Глобальные технические правила № 2 ООН

Предложение по поправкам к Глобальным техническим правилам № 2

Представлено экспертом от Японии*

Приложение 13, пункт 1, таблица A13-1, изменить следующим образом:

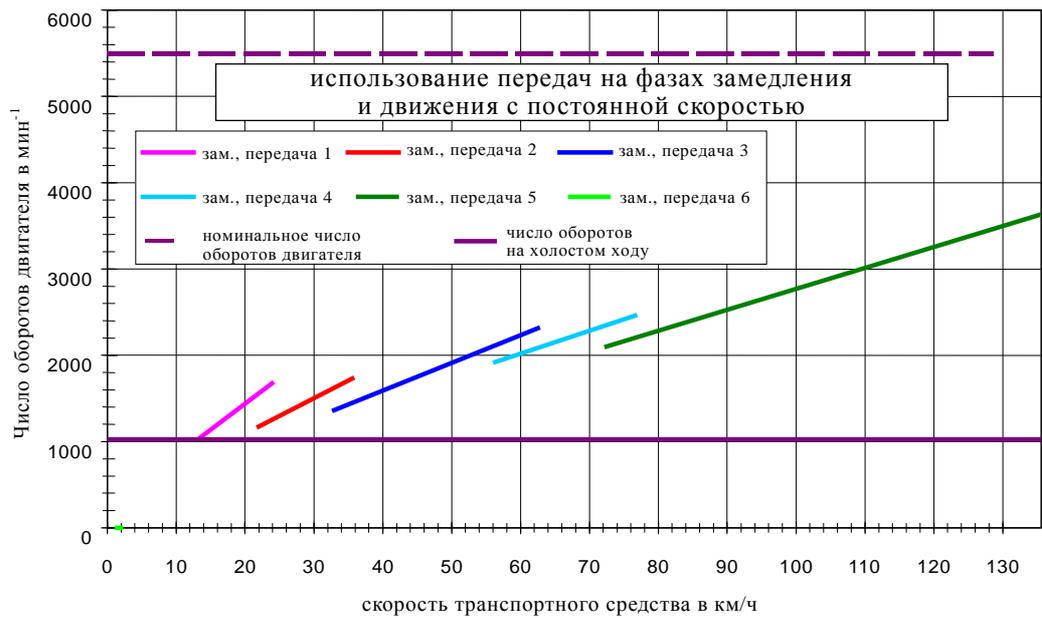
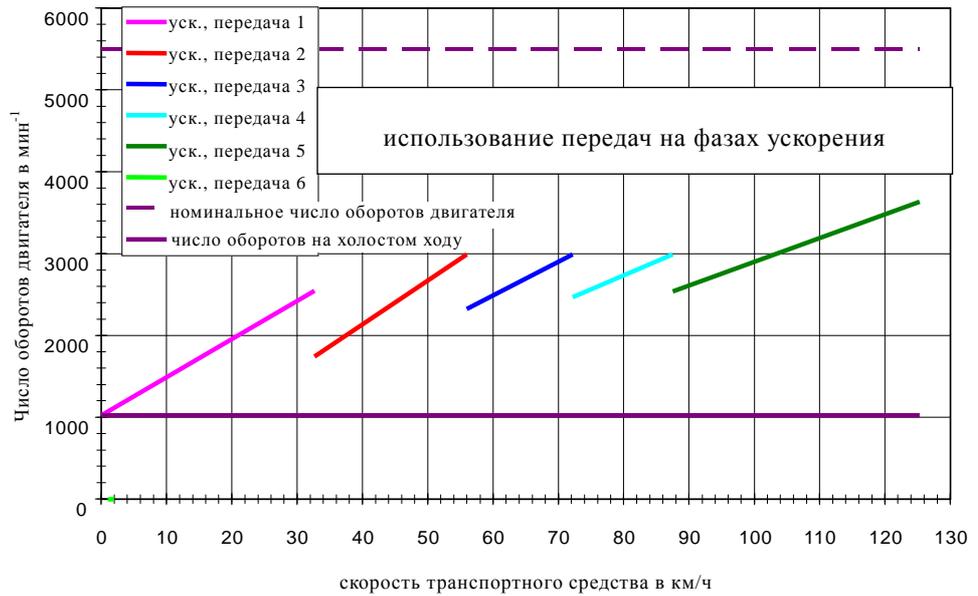
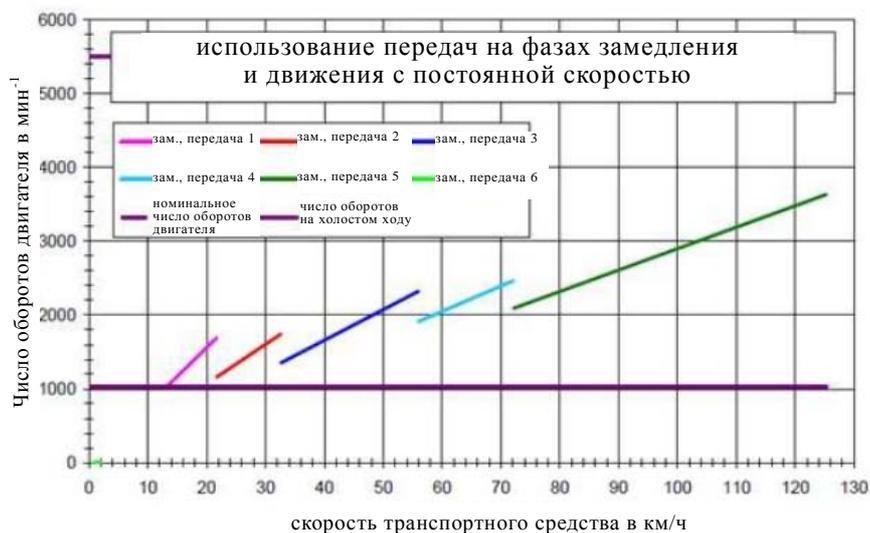
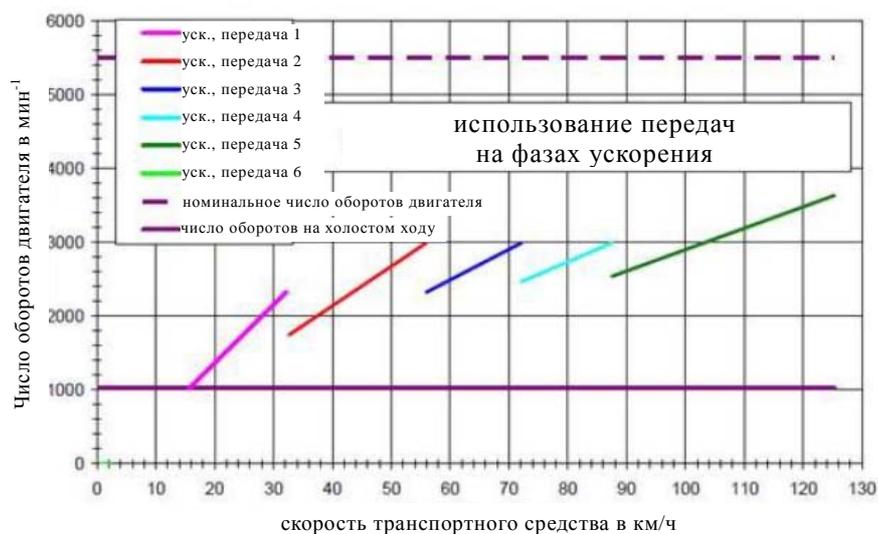
2. Приложение 13, пункт 1, таблица A13-1

На приведенном выше рисунке в рубрике "использование передач на фазах ускорения" ускорение в случае передачи 1 начинается с нуля, а это неверно.
